**Forum mondial de l'harmonisation
des Règlements concernant les véhicules****190^e session**

**Accord de 1958 : Examen de projets d'amendements
à des Règlements ONU existants, soumis par le GRSP****Proposition de complément 9 à la série 03 d'amendements
au Règlement ONU n° 129 (Systèmes améliorés de retenue
pour enfants)****Communication du Groupe de travail de la sécurité passive***

Figure 4
Disposition avant essai du système de retenue faisant face vers l'avant

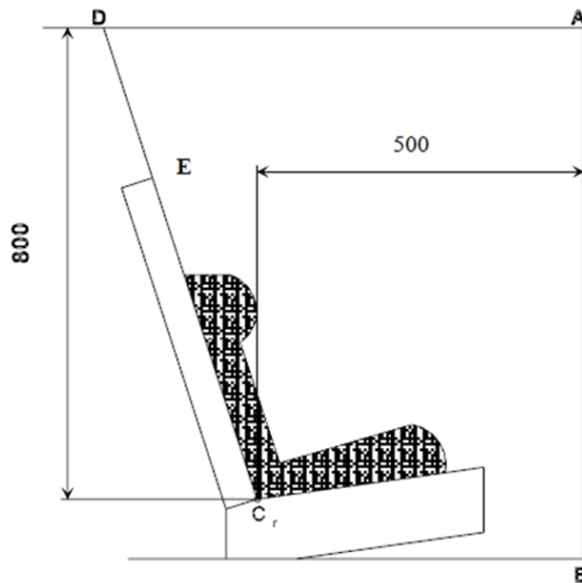
Paragraphe 6.6.4.4.1.1, lire :

Systèmes améliorés de retenue pour enfants intégraux : Aucune partie de la tête du mannequin ne doit franchir les plans BA, DA et DE, tels qu'ils sont définis dans la figure 4 ci-dessous :

- a) Le plan BA est distant de 500 mm ; et
- b) Le plan DA est distant de 800 mm, sauf s'il s'agit d'un essai avec le mannequin Q3 ou Q6, auquel cas le plan est distant de 840 mm ; et
- c) La tête du mannequin peut toutefois franchir le plan DE, si le repose-tête ou le dossier du système de retenue se trouvant derrière la tête du mannequin, au niveau du sommet de la tête, franchit le plan DE ; et
- d) En cas de contact du mannequin avec une partie rigide de l'appareillage d'essai pendant la phase de rebond, le critère d'accélération de la tête pendant ce contact n'est pas pris en compte.

Siège rehausseur non intégral : Aucune partie de la tête du mannequin ne doit franchir les plans BA et DA, tels qu'ils sont définis dans la figure 4 ci-dessous.

- a) Le plan BA est distant de 550 mm ; et
- b) Le plan DA est distant de 840 mm ; et
- c) On ne tient pas compte de la phase de rebond pour évaluer les résultats pour le plan DA.

- a) Le plan BA est distant de 550 mm ; et
- b) Le plan DA est distant de 840 mm ; et
- c) On ne tient pas compte de la phase de rebond pour évaluer les résultats pour le plan DA ; et
- d) En cas de contact du mannequin avec une partie rigide de l'appareillage d'essai pendant la phase de rebond, le critère d'accélération de la tête pendant ce contact n'est pas pris en compte.

« Figure 1

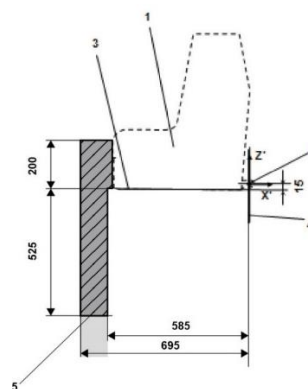
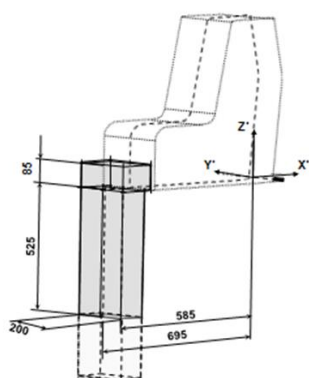
Annexe 19, figure 1, lire :

Vue en coupe du volume imparti aux dimensions de la jambe de force

« Figure 2

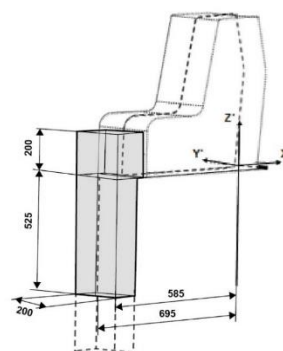
Annexe 19, figure 2, lire :

Représentation en 3D du volume imparti aux dimensions de la jambe de force
